Date : 10 juillet 1989

Modification du Blitter

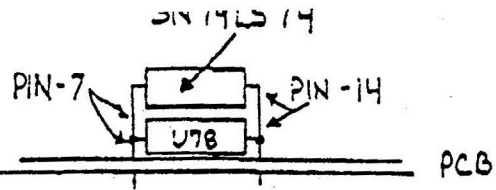
Si vous ouvrez un Atari ST récent vous remarquerez que sur le CPU 68000 il est monté un petit circuit imprimé. Il s'agit ici d'une modification dont le but est de filtrer le "overshoot" de la ligne BGACK.

Certains blitters sont si sensibles à un "overshoot" qu'ils causent un "Reset" inutile. Ce phénomène se présente, entre-autres, lorsque la SLM804 imprime au moyen des programmes Screendump et diablo.

1. Prenez un 74LS74 et coupez les pattes 6,8,9,10,11,12 et 13
2. Pliez vers le haut les pattes 1,2,3,4 et 5
3. Présoudez toutes les pattes du 74LS74
4. Positionnez exactement les pattes 7 et 14 du 74LS74 sur la position V78 (74LS32) et soudez-les
5. Faites la connection entre les pattes 1 et 2 du 74LS74
6. Connectez la patte 1-2 du 74LS74 à la ligne BGACK (voir schéma)

7. Connectez la patte 3 du 74LS74 à la patte 15 du CPU68000
8. Connectez la patte 4 du 74LS74 à la patte 18 du CPU68000
9. Connectez la patte 5 du 74LS74 à la patte 12 du CPU68000
10. A l'aide d'un couteau bien aiguisé coupez la voie BGACK, le plus près possible du CPU 68000.
